Vysvětlení, doplnění a změna zadávací dokumentace č. 13

Veřejná zakázka	
Název:	Stavební úpravy objektu Filozofické fakulty OU (část „D“ a „DM“, č. p. 1476, Reální 5)
Evidenční číslo ve Věstníku VZ:	Z2025-016113
Identifikátor zakázky (systémové číslo):	P24V00000289
Datum zahájení zadávacího řízení:	26. 3. 2025
Zadavatel	
Název:	Ostravská univerzita
IČO:	61988987
Adresa sídla:	Dvořákova 138/7, 702 00 Ostrava
Osoba oprávněná jednat za zadavatele:	doc. Mgr. Petr Kopecký, Ph.D., rektor
Profil zadavatele:	https://zakazky.osu.cz/
Kontaktní osoba zadavatele:	Ing. Marek Bena zastupující zadavatele v zadávacím řízení tel.: 604 119 057

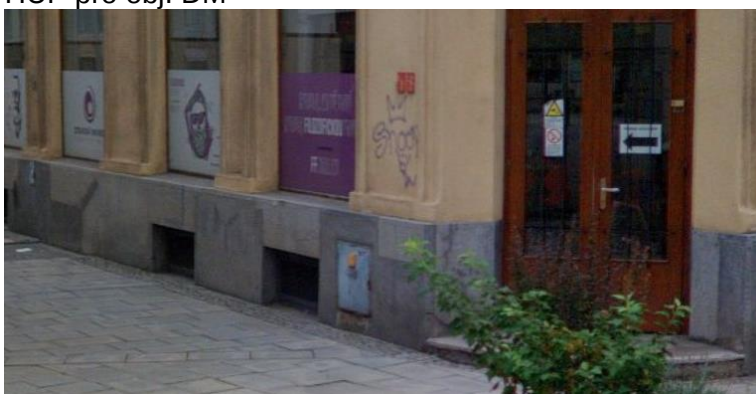
Výkaz výměr, položka:

354	K	OST1_R31	Zrušení plynové přípojky _ rozsah a specifikace dle soupisu	kus	1,000		0,00	
-----	---	----------	---	-----	-------	--	------	--

K položce chybí výkresová dokumentace a specifikace v soupisu prací není kompletní (některé položky nemají uvedené množství). **Žádáme zadavatele o přesné stanovení rozsahu dané položky.**

Délka přípojky je cca 2x 13 m (1x D, 1 x DM).

HUP pro obj. D

HUP pro obj. DM

Vyjádření společnosti Grid Services, a.s. a upravený soupis prací tvoří přílohy tohoto vysvětlení, doplnění a změny zadávací dokumentace.

Projekt likvidace je nutno zpracovat a požádat o stavební povolení.
